**Avis délibéré de la mission régionale
d'autorité environnementale
Hauts-de-France
sur le projet de création d'un forage pour l'arrosage du golf
sur la commune de Bondues (59)
Étude d'impact de décembre 2023**

n°MRAe 2024-8150

Délimitation de l'aire d'alimentation de captage (source : étude d'impact page 39)

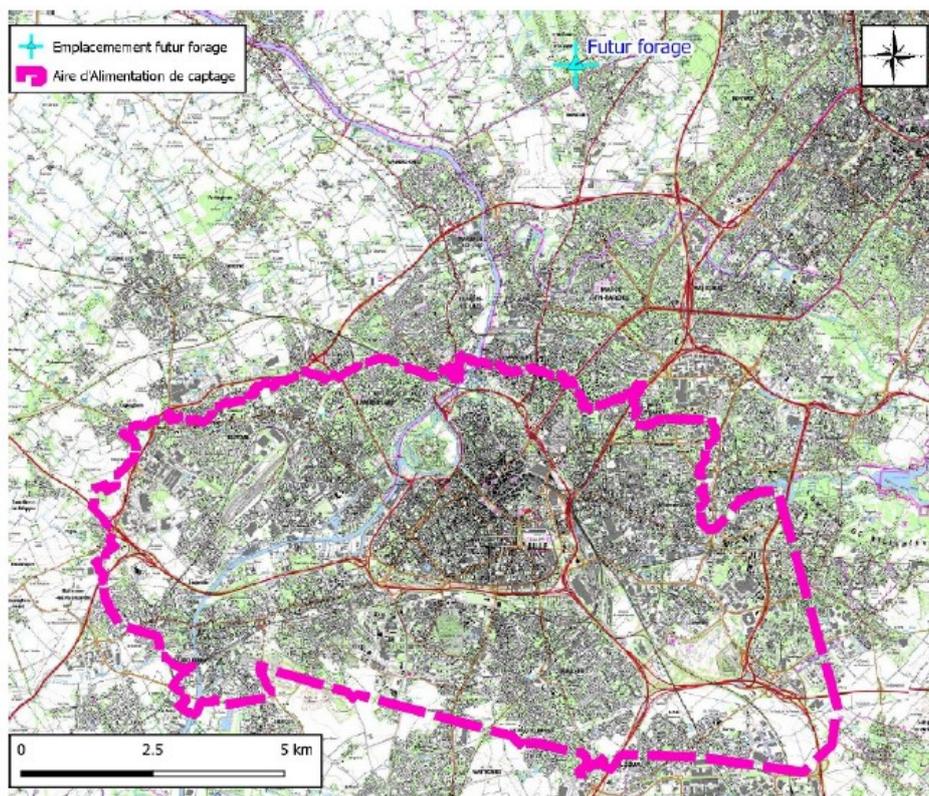
Cependant, ces aires sont déterminées en s'appuyant sur une carte piézométrique de la nappe de la craie datant de 1965, d'après l'étude d'impact page 22. Il conviendrait de s'appuyer sur des données plus récentes.

L'autorité environnementale recommande de réactualiser la définition des aires de recharge de la nappe et d'alimentation de captage au regard d'une carte piézométrique de la nappe de la craie plus récente.
